島根原子力発電所2号炉 審査資料	
資料番号	EP(E)－081改01
提出年月	令和3年3月3日

島根原子力発電所2号炉

耐震重要施設及び常設重大事故等対処施設の 基礎地盤及び周辺斜面の安定性評価(コメント回答)

審査会合における指摘事項

基礎地盤の安定性評価の主な変更点(防波壁(逆T擁壁)改良地盤の物性値)

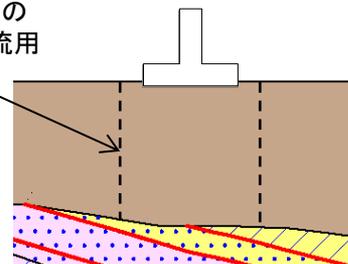
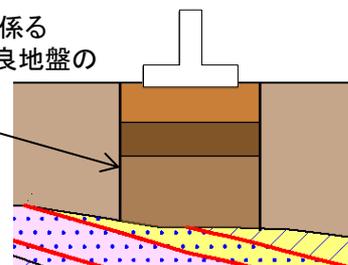
No.	コメント要旨	審査会合	頁
1	防波壁について、傾斜が生じた場合の各部位の構造成立性を見通しを説明すること。	令和3年1月29日 第940回審査会合	1, 3, 5, 7章, 補足説明13章

- 評価対象施設のうち、支持地盤が改良地盤である防波壁(逆T擁壁)のすべり安定性評価において、保守的な評価の観点から、地盤改良による強度増加は見込まないこととし、解析用物性値は埋戻土(掘削ズリ)を流用して設定していた。
- 動的解析に基づいて防波壁(逆T擁壁)基礎底面の傾斜を評価した結果、評価基準値の目安である1/2,000を上回る結果となった。

- 全応力解析及び有効応力解析の結果を用いて照査した結果、防波壁(逆T擁壁)基礎底面の傾斜を考慮しても、防波壁は構造成立することを確認した。
- 全応力解析と有効応力解析の解析結果を比較すると、改良地盤の解析用物性値に埋戻土(掘削ズリ)を流用する等、解析条件に保守性がある全応力解析の特徴により、基礎底面の傾斜が大きくなっていると判断した。

- 防波壁の構造成立性に係る審査との整合を図るため、全応力解析における改良地盤の解析用物性値を有効応力解析で用いた物性値に見直しすべり安全率、支持力及び傾斜を算定する。
- 以降に、解析用物性値等の条件設定及び解析結果を示す。

改良地盤
⇒防波壁の構造成立性に係る
審査との整合を図り、改良地盤の
解析用物性値を見直す。

基礎底面の傾斜 防波壁(逆T擁壁)(⑪-⑪'断面)

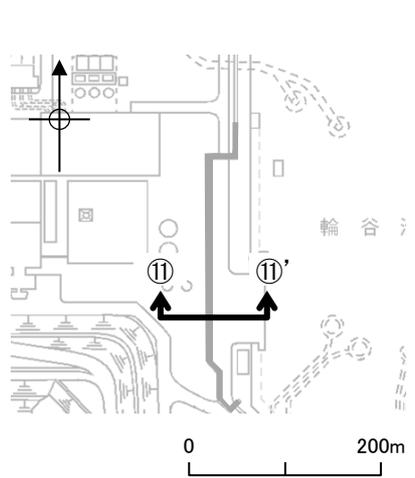
Ss-N1		Ss-N2				Ss-D				Ss-F1	Ss-F2
			水平NS		水平EW							
	(+,+)	(-,+)	(+,+)	(-,+)	(+,+)	(-,+)	(+,+)	(+,-)	(-,+)	(-,-)		
相対変位 (cm)	4.87	-4.58	1.51	-1.39	-1.33	-1.59	4.59	5.38	-5.38	-4.59	1.92	-2.41
傾斜	1/174	1/186	1/562	1/613	1/638	1/534	1/185	1/158	1/158	1/185	1/443	1/353

- ・防波壁(多重鋼管杭式擁壁)については、最大傾斜が評価基準値の目安を下回っていることを確認した。
- ・防波壁(逆T擁壁)については、最大傾斜が評価基準値の目安を上回っていることから、**基礎底面の傾斜による防波壁(逆T擁壁)の照査を行い、基礎底面の傾斜を考慮しても防波壁の構造成立性が確保される見通しがあることを確認した。**(第948回審査会合資料1-2-1(島根原子力発電所2号炉 津波による損傷の防止「基礎底面の傾斜による防波壁の構造成立性」、補足説明資料13章)参照)
- ・**施設の詳細設計段階において、傾斜を考慮した場合においても、施設の機能が損なわれるおそれがないように設計する。**

最大傾斜発生時の変形図 (Ss-D, 12.09秒)

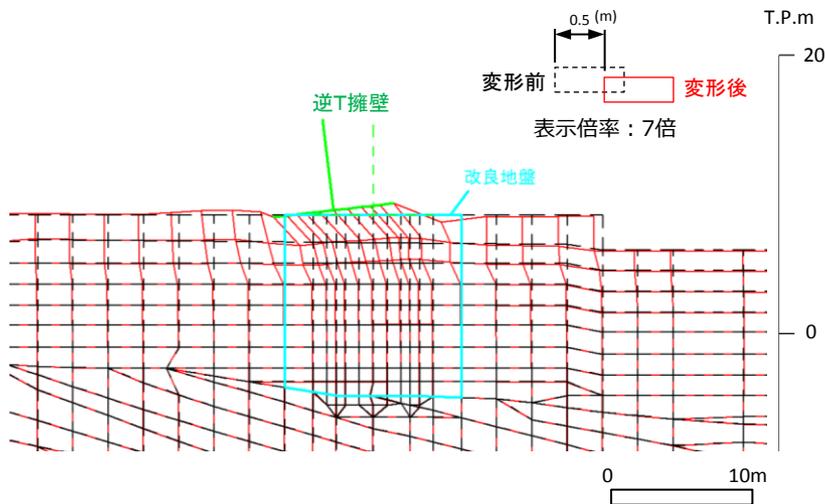
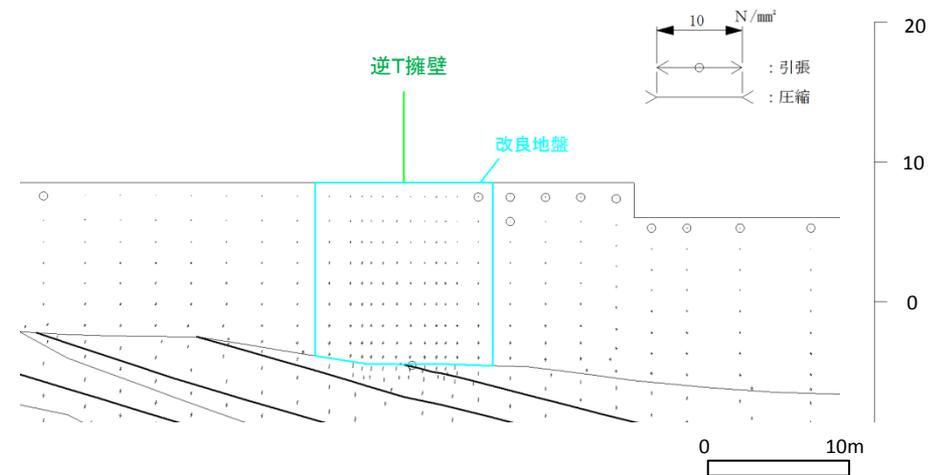
- 防波壁（逆T擁壁）基礎底面の地震時傾斜が最大となる時刻（Ss-D, 12.09秒）における変形図及び主応力図を下図に示す。
- 最大傾斜発生時には、逆T擁壁及びその直下の改良地盤部は、大きく変形しているが、その周辺の地盤には、その影響は及んでいない。
- このことから、基礎底面に生じた傾斜は、逆T擁壁に作用した地震時慣性力の作用による影響が大きいと考えられる。

- 地盤の安定解析で用いた動的 F E M解析（全応力解析）と防波壁の構造成立性で用いた動的 F E M解析（有効応力解析）の結果を比較すると、改良地盤の解析用物性値に埋戻土（掘削ズリ）を流用する等、解析条件に保守性がある動的 F E M解析（全応力解析）の特徴により、基礎底面の傾斜が大きくなっていると判断した。
- また、防波壁基礎底面の傾斜は躯体の地震時加速度による影響が大きいと判断した。
- 防波壁（逆 T 擁壁）の傾斜による構造成立性検討に当たっては、地殻変動による傾斜が地震動による最大傾斜と比較して十分小さいことを踏まえ、地震時の地盤の安定解析で用いた動的 F E M解析（全応力解析）及び防波壁の構造成立性で用いた動的 F E M解析（有効応力解析）の結果を確認する。
- 詳細設計段階においては、現実的な応答を示す動的 F E M解析（有効応力解析）を用いて傾斜の影響を確認する。

動的 F E M解析（有効応力解析）
最大傾斜発生時の変形図

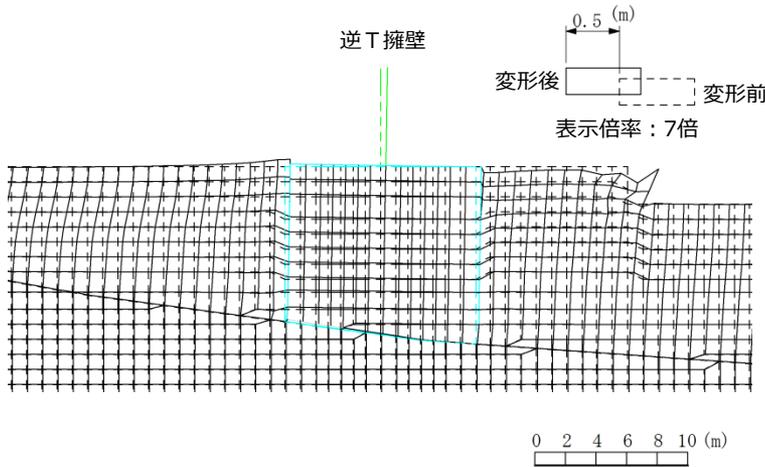
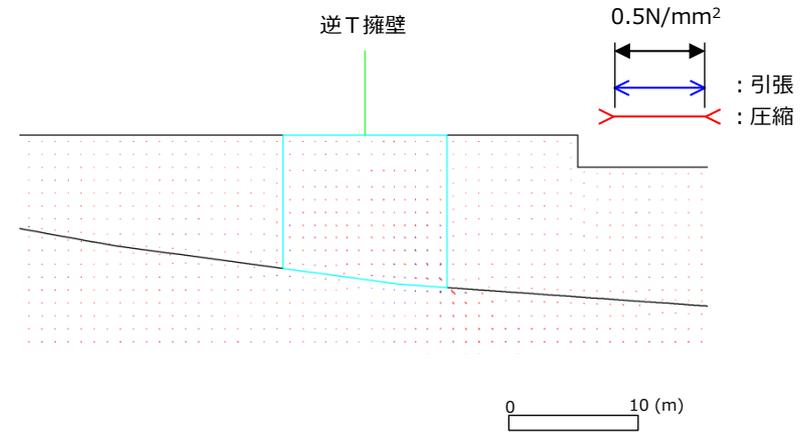
- 動的 F E M解析（有効応力解析）の最大傾斜発生時の変形図及び主応力図を下図に示す。
- 最大傾斜発生時には、逆T擁壁の直下の改良地盤部及び周辺地盤に大きな変形は生じておらず、防波壁（逆T擁壁）の基礎地盤の傾斜については、動的 F E M解析（全応力解析）と比較して小さい。

逆T擁壁の相互の支圧イメージ図

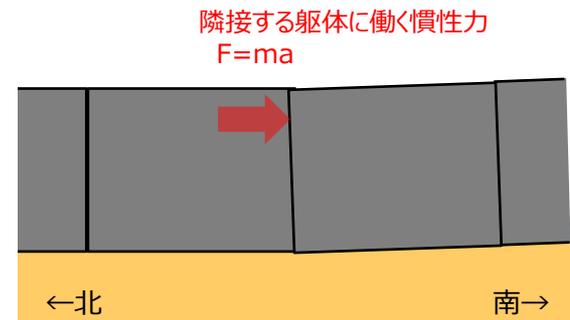
- 防波壁（逆T擁壁）の傾斜による構造成立性検討に当たっては、隣接する躯体同士は同位相で挙動すると考えているが、隣接する躯体同士が衝突すると仮定し、動的 F E M解析（全応力解析）の躯体加速度から躯体間に作用する支圧応力度を算定し、許容応力度以下であることを確認する。また、動的 F E M解析（有効応力解析）においても同様の確認を行う。

- 地盤の安定解析に用いた動的FEM解析（全応力解析）及び防波壁の構造成立性に用いた動的FEM解析（有効応力解析）における逆T擁壁に作用する支圧応力度は許容応力度以下であることを確認した。

評価部位	照査項目	地震動	支圧応力度 (N/mm ²)		支圧応力度の許容応力度(N/mm ²)		安全率 (許容応力 / 発生応力)	判定 (>1.0)
			全応力解析	有効応力解析	圧縮応力度 σ_{ca}	圧縮応力度 σ_{ca}		
逆T擁壁	支圧	S s -D	全応力解析	0.51	圧縮応力度 σ_{ca}	10.8	21.1	OK
			有効応力解析	0.81	圧縮応力度 σ_{ca}	10.8	13.3	OK

③防波壁間の変形による止水目地の損傷

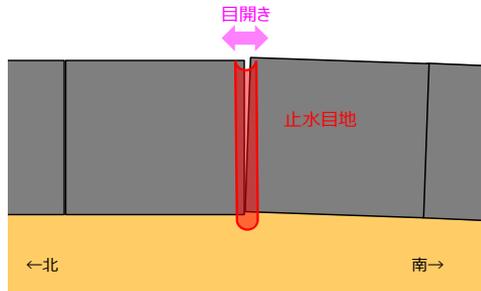
- 防波壁(逆T擁壁)の傾斜による構造成立性検討にあたっては、隣接する躯体同士は同位相で挙動すると考えているが、保守的に逆位相になった場合の変形量を算定し、先行炉で審査実績を有する止水目地で対応可能であることを確認する。
- 止水目地の変形量は、法線直交方向の動的FEM解析(全応力解析, 有効応力解析)における最大傾斜から算出された防波壁(逆T擁壁)天端の相対変位と、保守的に法線方向においても同傾斜とした場合の相対変位を基に合成変形量を算出した。
- 止水目地の仕様については、現時点では、先行炉で審査実績を有する止水目地(2000mm)に余裕を考慮して1000mmとする。

- 地盤の安定解析に用いた動的FEM解析(全応力解析)及び防波壁の構造成立性に用いた動的FEM解析(有効応力解析)における止水目地の変形量は先行炉で審査実績を有する止水目地で対応可能であることを確認した。

評価部位	照査項目	地震動	変形量 (mm)		止水目地の仕様 (mm)	安全率 (止水目地/変形)	判定 (>1.0)	
			全応力解析	有効応力解析				
止水目地	変形	S s - D	全応力解析	640	変形量	1000	1.56	OK
			有効応力解析	90

④グラウンドアンカーの破損

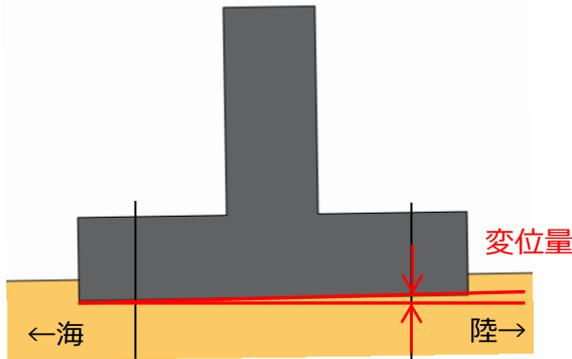
- 防波壁(逆T擁壁)はグラウンドアンカーを設置するため、基礎底面の傾斜による顕著な変位は生じないと考えているが、動的FEM解析では、グラウンドアンカーを考慮していないことから、基礎底面の傾斜によるグラウンドアンカーの変位量は、動的FEM解析(全応力解析, 有効応力解析)における初期位置からの変位量を算出し、グラウンドアンカーの弾性変位量以下であることを確認する。
- グラウンドアンカー設計・施工基準, 同解説(平成24年5月)により算出したグラウンドアンカーの弾性変位量 u は、グラウンドアンカーの仕様から u = 約133mmとなる。

- 地盤の安定解析に用いた動的FEM解析(全応力解析)及び防波壁の構造成立性に用いた動的FEM解析(有効応力解析)における最大傾斜時の変位量は弾性変位量以下であることを確認した。

評価部位	照査項目	地震動	変位量 (mm)		弾性変位量 (mm)		安全率 (弾性変位 / 最大変位)	判定 (>1.0)
			全応力解析	有効応力解析	全応力解析	有効応力解析		
グラウンドアンカー	変位	S s -D	102	18	133	133	1.30	OK
							7.38	OK
